Construction d'un tramway sur le territoire de la ville de Québec dans le cadre du projet de réseau structurant de transport en commun

Étude d'impact sur l'environnement

Addenda n° 1

Pôle d'échanges Saint-Roch

Figure 2 Scénario de référence : rue de la Couronne et rue Dorchester

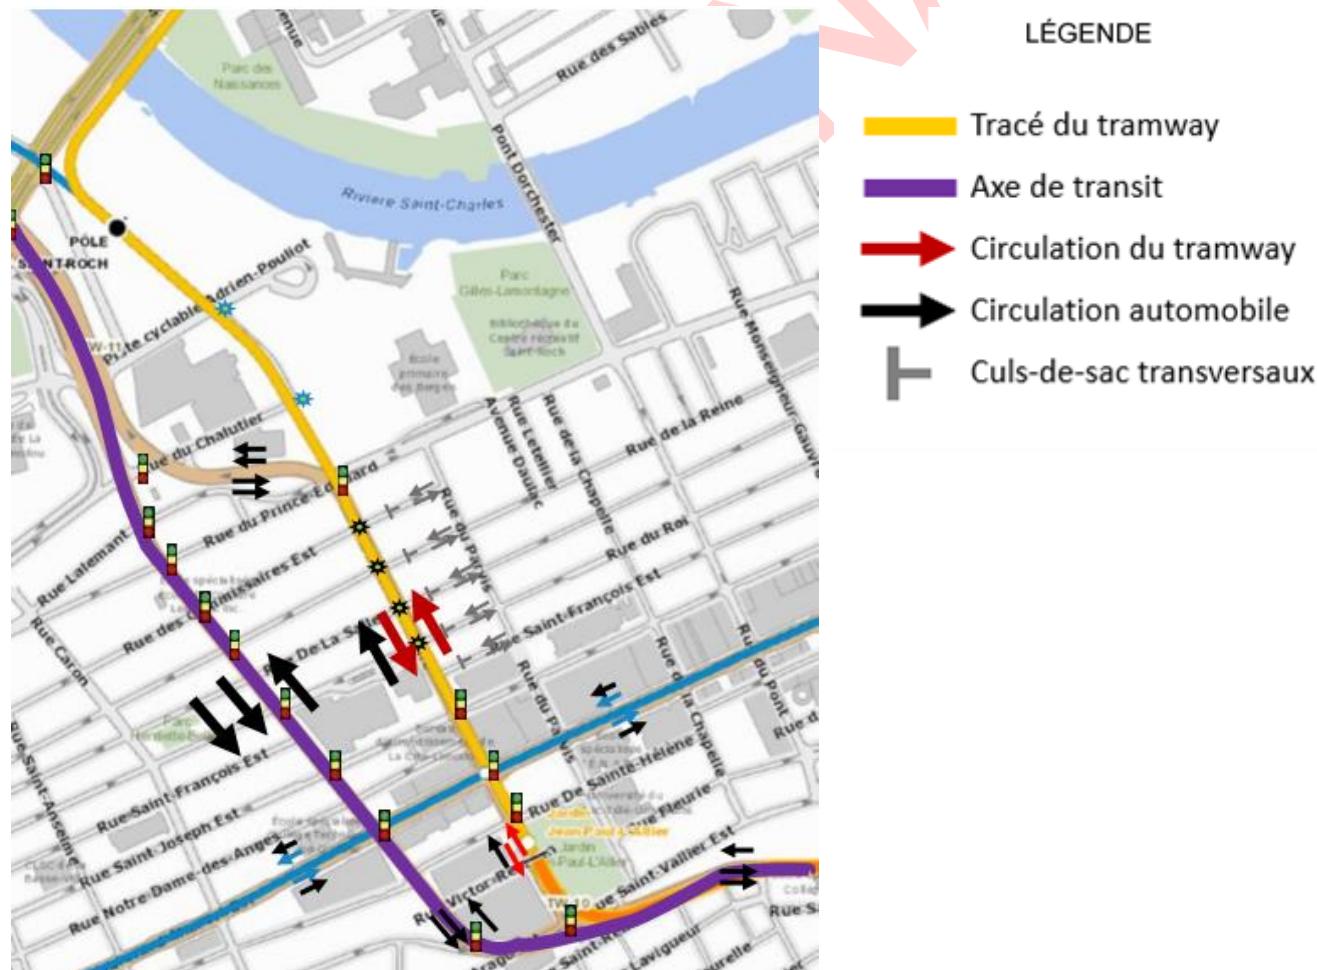
Le scénario de référence entraîne des impacts importants sur :

- La sécurité et le confort des modes actifs;
- La diminution de la canopée;
- L'accessibilité des résidants et commerçants.

Les culs-de-sac rendent difficile la circulation, la collecte des matières résiduelles et le déneigement et éliminent du stationnement sur rue résidentielle.

Le réaménagement selon le scénario de référence ne permet donc pas d'atteindre l'objectif d'axe convivial de mobilité urbaine.

Figure 6 Scénario modifié : rue de la Couronne et rue Dorchester (vue aérienne)

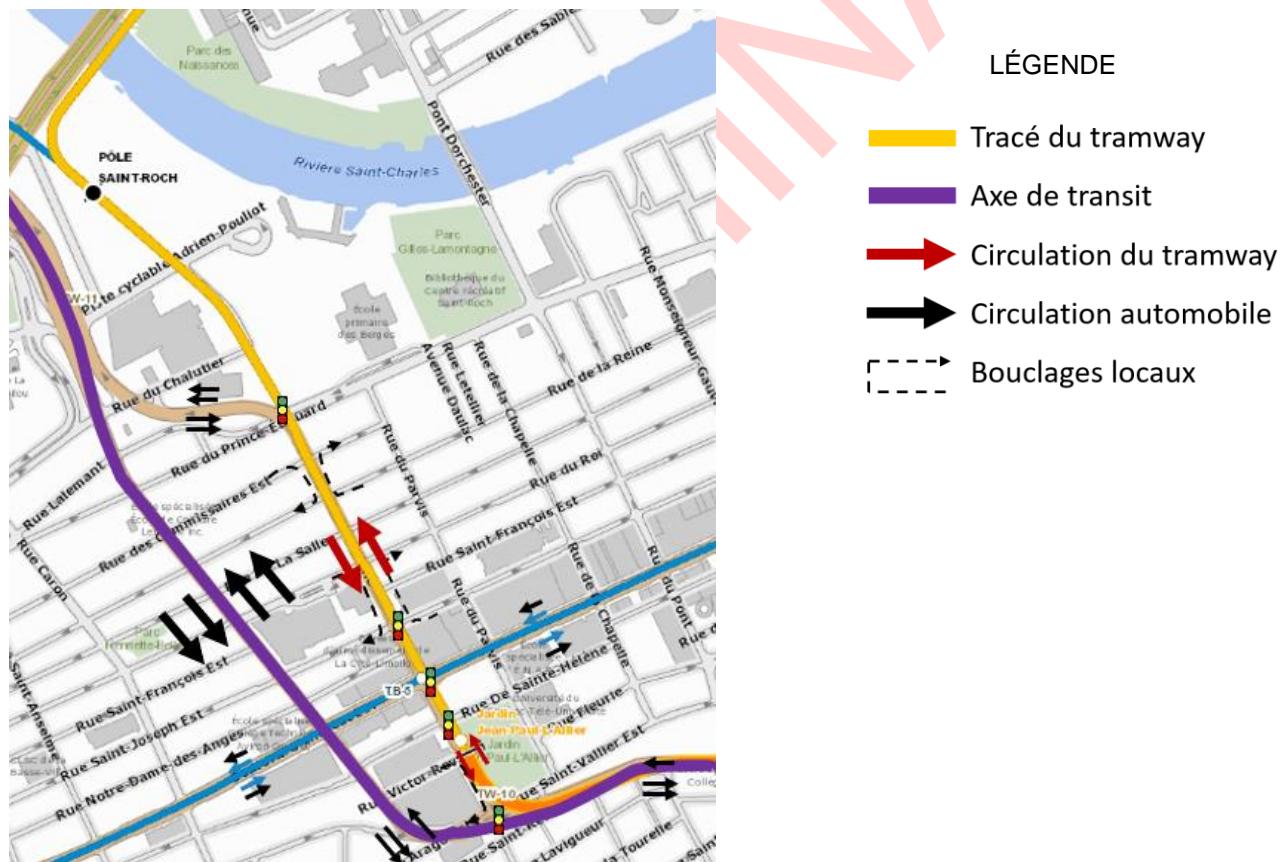
Le scénario modifié (figure 5 et figure 6) vise :

- À créer un axe convivial de mobilité et de déplacements actifs, qui se matérialise sur la rue de la Couronne;
 - La rue de la Couronne accueille le tramway selon un axe bidirectionnel tout comme les modes de transport actif, tandis que les rues transversales font l'objet de bouclages locaux parallèles au tramway.
- À déplacer la circulation de transit sur la rue Dorchester;
 - Axe de transit, la rue Dorchester accueille le trafic automobile, sur deux voies en direction sud et deux voies en direction nord.

Figure 7 Scénario modifié : rue de la Couronne – bouclage local

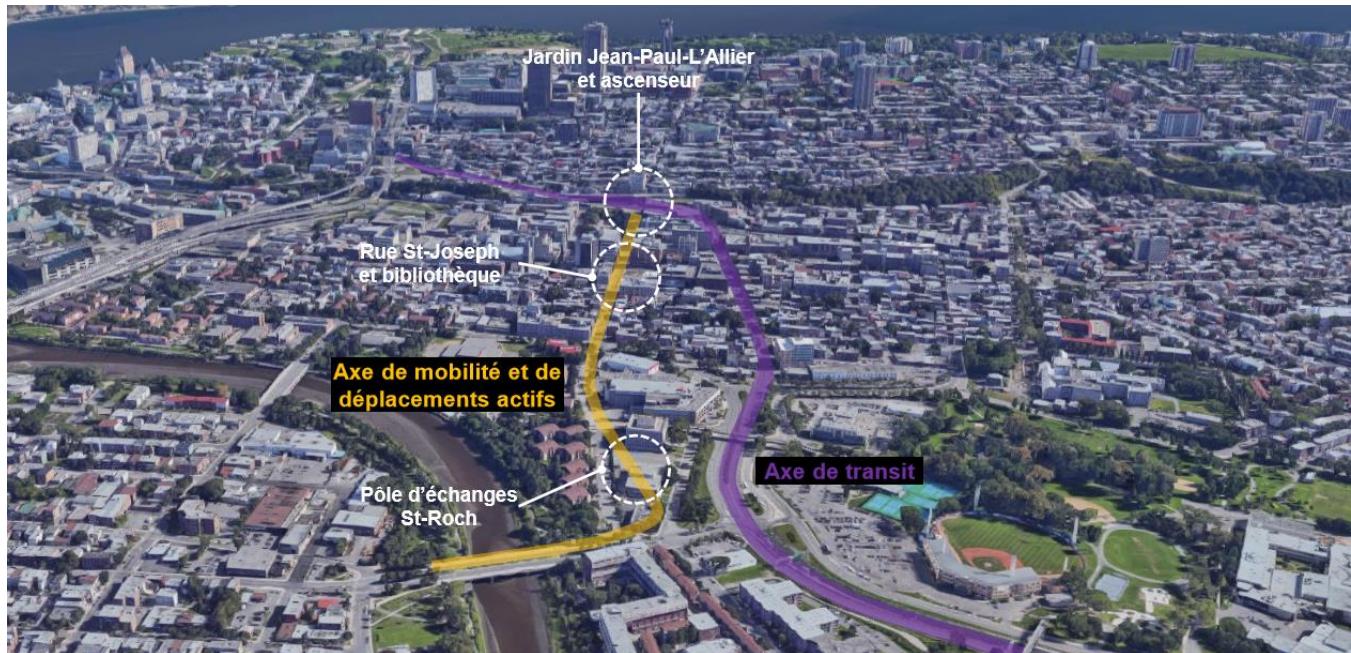
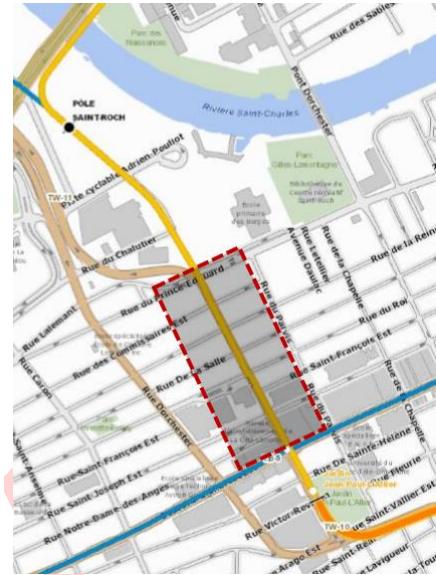
Dans le scénario modifié, l'emprise existante de la rue de la Couronne accueille un tramway bidirectionnel et devient un axe convivial de mobilité et de déplacements actifs. Le bouclage des rues évite la création de culs-de-sac, ce qui diminue les impacts sur la gestion des matières résiduelles, la circulation locale, le stationnement dans les rues transversales et le déneigement (figure 7). En outre, le traitement de la rue est bonifié et l'indice de canopée peut être optimisé (figure 8).

Entre le boulevard Charest et la rue du Prince-Édouard, le bouclage des rues de part et d'autre du tracé du tramway viendra modifier les conditions d'accès aux propriétés (voir la figure 5 et la figure 7). Cependant, le bouclage des rues remplace la fermeture en culs-de-sac de ces mêmes rues prévue dans le cadre du scénario de référence. Or, la fermeture en culs-de-sac rendait difficile la collecte des matières résiduelles, le déneigement et éliminait du stationnement dans des rues résidentielles. Le bouclage permet d'amoindrir les impacts par rapport au scénario de référence, pour les résidents et pour les commerçants.

Figure 10 Scénario modifié : rue Dorchester – séquence d'espaces végétalisés

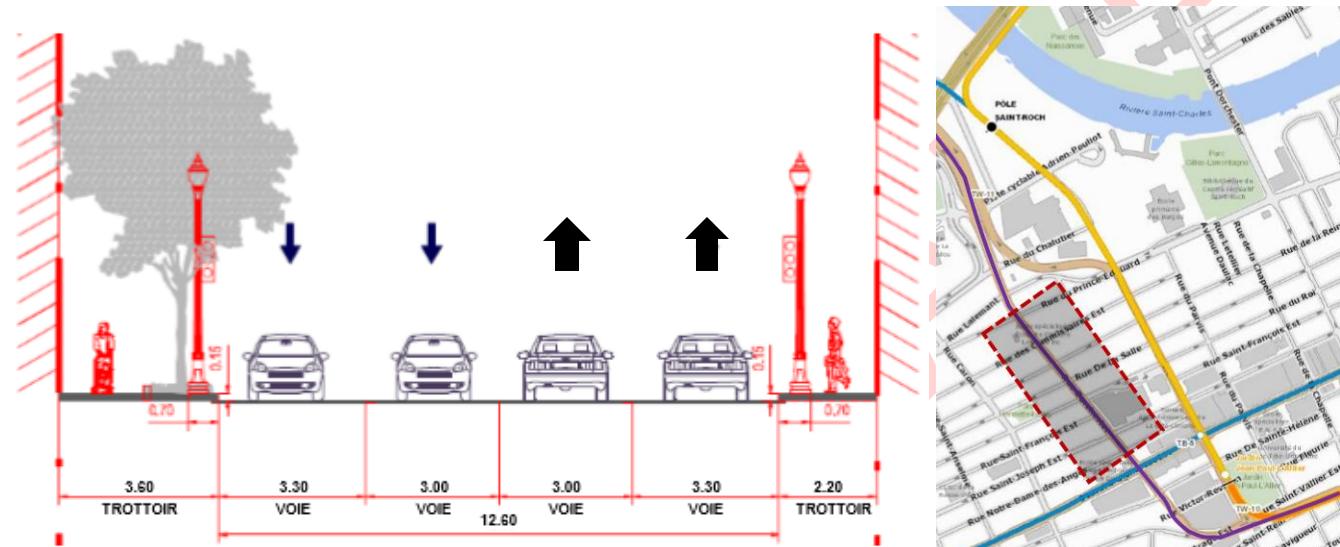
Dans le scénario modifié, la rue Dorchester compte deux voies dans chaque direction. Le trottoir ouest, le plus achalandé, sera reconfiguré. Les arbres existants seront remplacés lors du réaménagement de l'axe, tout en maintenant le même niveau de service de ce cheminement piéton important. Le stationnement dans la rue en rive est remplacé par une voie de circulation (figure 9). La possibilité d'autoriser le stationnement en dehors des heures de pointe est envisagée. La perte d'arbres à l'est est mitigée par une séquence d'espaces végétalisés, dont deux sont existants et un troisième est à créer (figure 10).

Figure 13 Scénario modifié : tracé du tramway vers le pôle d'échanges Saint-Roch

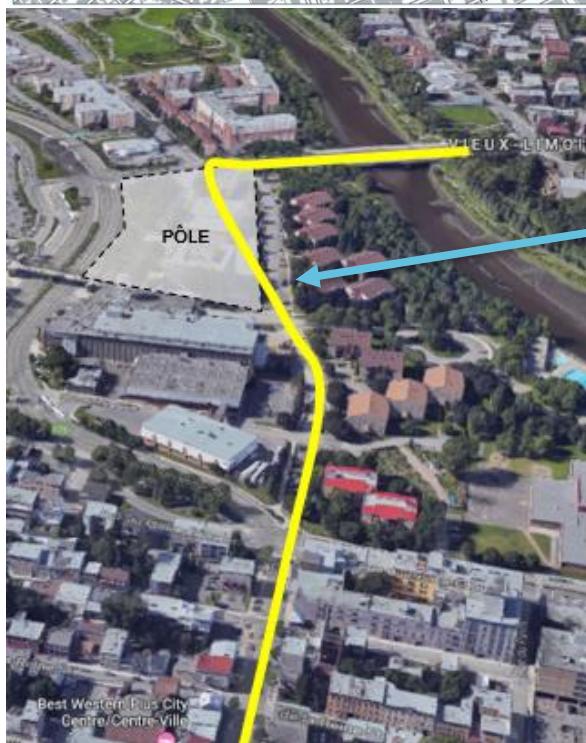
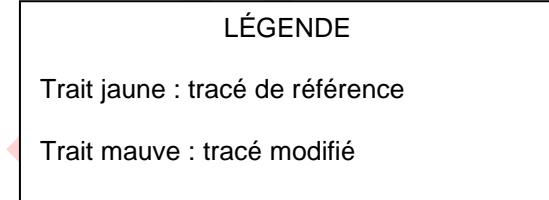
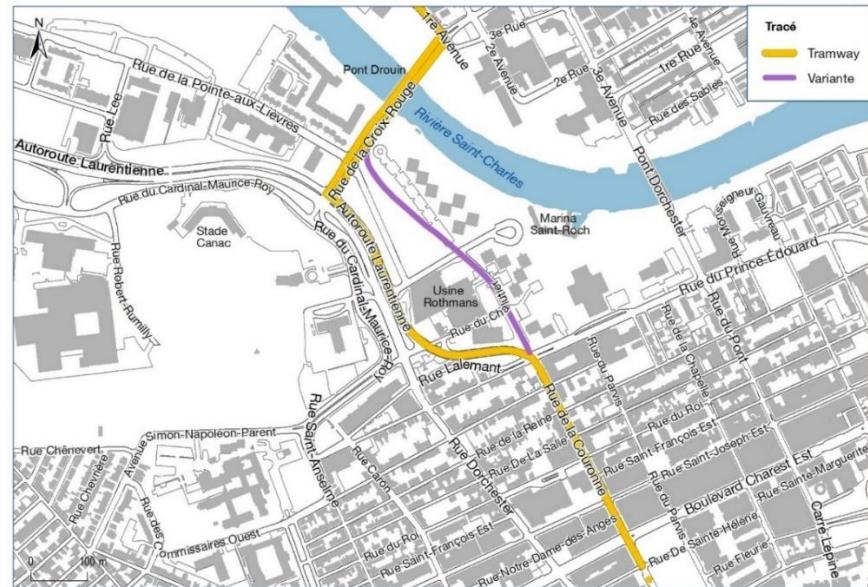
Dans le scénario modifié (en mauve sur la figure 13), la liaison entre la rue de la Couronne et le pôle d'échanges Saint-Roch est optimisée. Dans ce nouveau scénario, le tracé emprunte une portion de la rue du Chalutier en prolongement droit de la rue de la Couronne entre la Rothmans et les immeubles résidentiels à l'est, puis il passe à l'est de terrains actuellement vacants où sera érigé le pôle d'échanges Saint-Roch (figure 14). Une seule voie de circulation en direction nord (à l'est de la plateforme) sera maintenue sur cette portion de la rue du Chalutier.

Figure 14 Scénario modifié : pôle d'échanges Saint-Roch

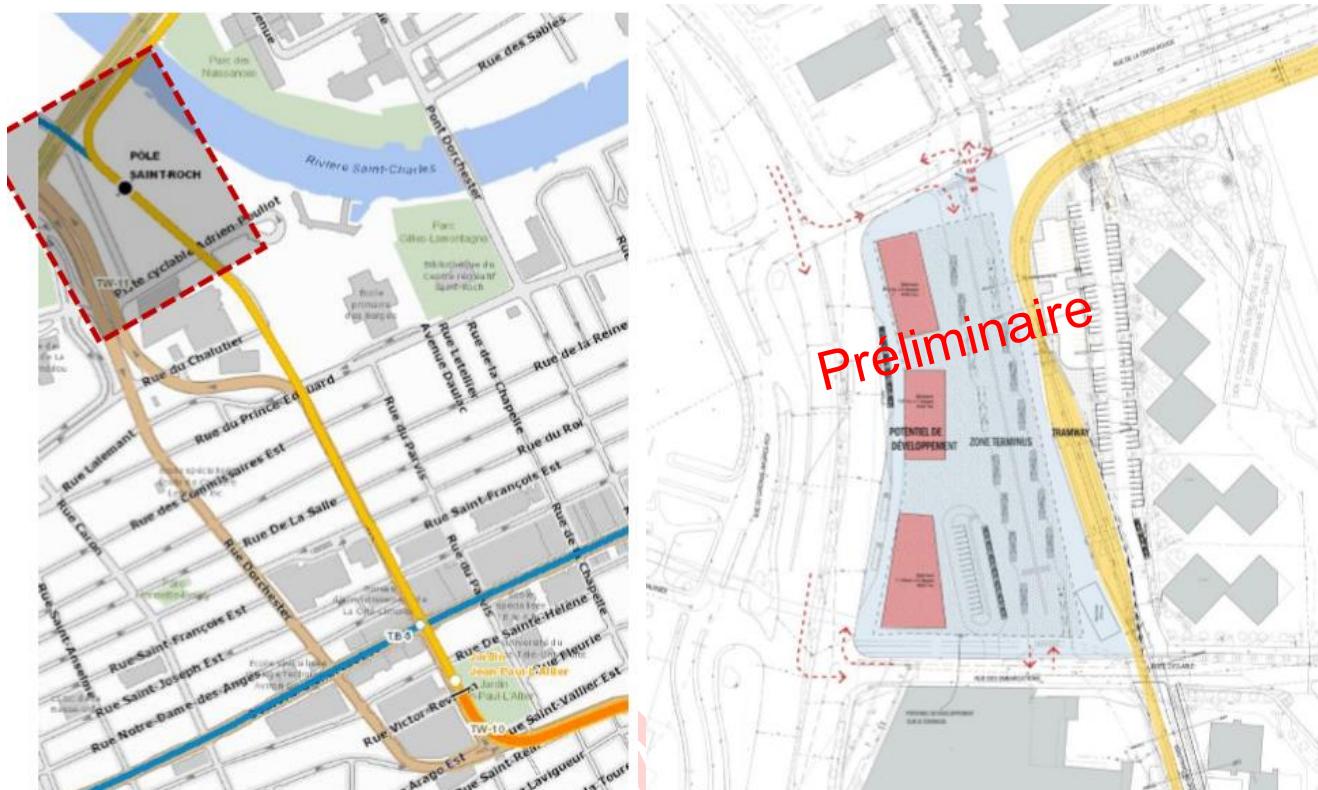
Le tableau 1 énumère les principales contraintes et les principaux avantages du scénario modifié du tracé et du pôle d'échanges Saint-Roch.

Principales contraintes (illustrées à la figure 15)	Principaux avantages
Empiètement sur +/- 30 cases de stationnement de résidants sur terrain municipal entre la rue de la Couronne et la rue du Chalutier et servitudes de passage	Éloignement du terminus d'autobus et des manœuvres routières par rapport aux secteurs résidentiels à l'est
Pour le Domaine des Berges, reconfiguration de l'accès et d'une portion du stationnement privé. Impact sur +/- 52 cases de stationnement	Reconnexion de la trame urbaine : <ul style="list-style-type: none"> Reprise du tracé d'origine de l'axe Couronne Connexion plus directe entre les quartiers Saint-Roch et Vieux-Limoilou
Impact sur les aires d'opération de la Rothmans et sur les aires de stationnement, sans compromettre le fonctionnement de l'usine	Meilleure performance des carrefours en général pour l'ensemble des usagers du réseau routier
	Meilleure performance du tramway : tracé plus court et moins de conflits pour la traverse de la plateforme

Meilleure performance de la connexion des autobus au pôle
	Meilleur accès au pôle d'échanges pour tous les usagers
	Scénario compatible avec l'utilisation du pont Drouin existant
	Périmètre d'intervention bien circonscrit et meilleure souplesse entre les deux chantiers que sont le boulevard urbain et le pôle (chantier indépendant des travaux à venir sur l'autoroute Laurentienne)
	Mesures de mitigation envisageables pour les résidants et l'entreprise impactés
